Asunto: Atención acta de observaciones Expediente 11001-3-23-0487 salón comunal Los Monjes.

Referencia: 3232299 (V.U.R Curaduría 3)

Ilustración 2. Esquema en planta salidas primer piso

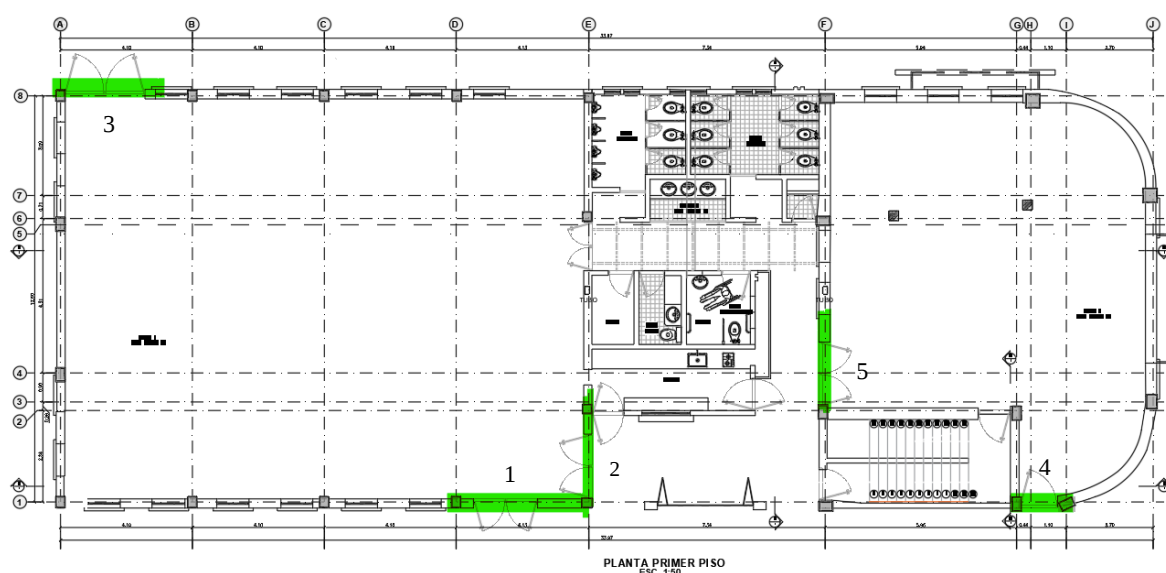
11. Respecto a “(...) *Los proyectos arquitectónico y estructural de la edificación deben cumplir la reglamentación urbana vigente, los requisitos especificados en el Título J y en el Título K de NSR-10: Siendo subgrupo de ocupación L-3 según K.2 de NSR-10, deben cumplir los requisitos de K.3.15 de NSR-10. Debe presentar cálculo de cargas de ocupación, demostrar que cumple los requisitos para una sola salida, la escalera debe ser protegida según K.3.7 de NSR-10, revisar y corregir el desarrollo (no se permite el abanico en este subgrupo de ocupación).* (...)” en relación al subgrupo de ocupación de la edificación, se ratifica lo manifestado en el numeral 8, el área del segundo piso corresponde al subgrupo C-1 oficinas para uso exclusivo de los dirigentes de la JAC. Respecto a las áreas del primer piso cuyo subgrupo de ocupación corresponde a L-3, se presenta el cálculo de la carga de ocupación, al respecto en el plano arquitectónico ARQ-01 se evidencia en planta que el salón No. 1 cuenta con 3 salidas y el salón No. 2 cuenta con 2 salidas. En cuanto al desarrollo de la escalera, se ratifica lo mencionado en el numeral 7, escalera en dos tramos con 23 escalones, descanso de 1.20 m y ancho de cada tramo de 1.20 m, como se evidencia en los planos ARQ 01 planta y ARQ-02 elevación.

CÁLCULO CARGA DE OCUPACIÓN

A. Área salón 1: $\frac{202 \text{ m}^2}{0.7} = 289$

B. Área salón 2: $\frac{106 \text{ m}^2}{0.7} = 151$

C. Área Oficina Segundo Piso: $\frac{97 \text{ m}^2}{10} = 10$

Ilustración 5. Planta de localización

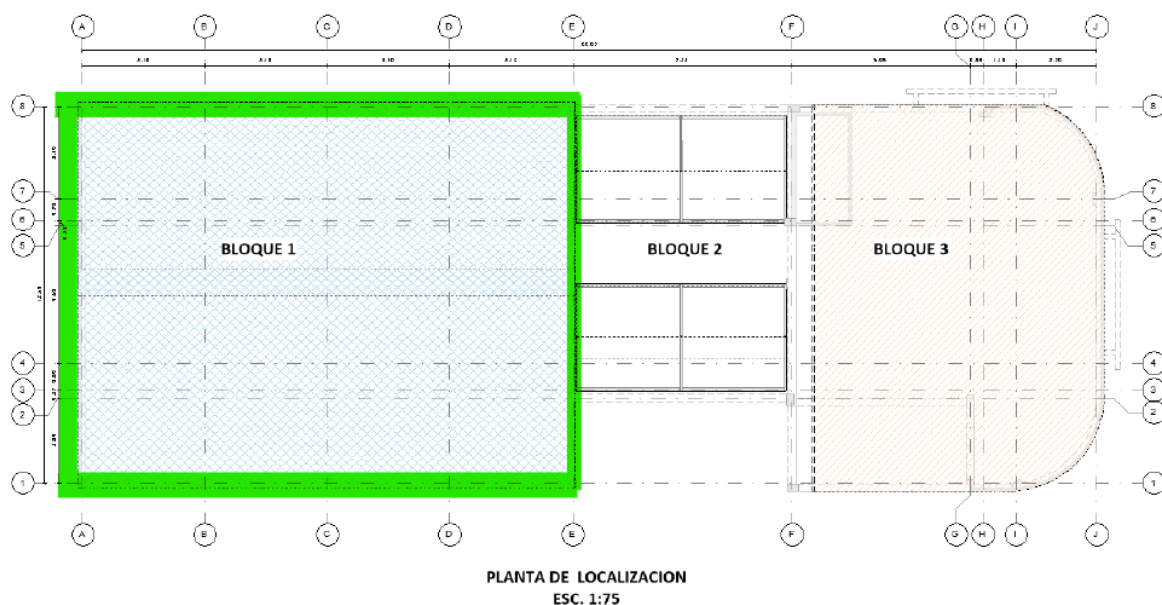
1. En cuanto a “(...) *Introducción: Aclarar el trámite, Indicar zonas que se pretenden ampliar; en planos estructurales de refrenecia "REF" se indican demoliciones de muros existentes (¿se presenta modificación?). (...)*” se indica que el proyecto objeto de la presente solicitud no contempla ampliaciones, se mantendrá la volumetría y área construida del proyecto arquitectónico aprobado bajo la licencia de construcción LC 07-2-0795, en cuanto a los muros existentes, (ver ilustración No. 5) en el bloque No. 1 sobre el pórtico de 25X40 m, se evidencian muros de mampostería de perforación horizontal, los cuales son soportados por las vigas del pórtico del bloque No.1, en estos muros se puede observar que las correas que hacen parte de la cubierta se encuentran ancladas a dichos muros, en la parte superior de estos muros se observa humedad y suciedad con filtración de agua desde la cubierta. En el bloque No. 3 se evidencian muros en mampostería en el N.E+7.91 en donde se proyectaba el tanque de almacenamiento, en este se hace evidente la conexión de la cubierta, generando una fisura escalonada; dadas las patologías que presentan los muros de mampostería, tal como se describe en el informe de patología (**Anexo 8**), se hace necesario demolerlos y reconstruirlos sin modificaciones. Respecto a la escalera en abanico, se contempla su demolición y reconstrucción, modificando su desarrollo en dos tramos y un descanso; por lo anterior la modalidad del trámite se enmarca en Reforzamiento estructural, demolición parcial y modificación, para lo cual se anexa Formulario Único Nacional solicitud de licencia ajustado (**Anexo 9**).
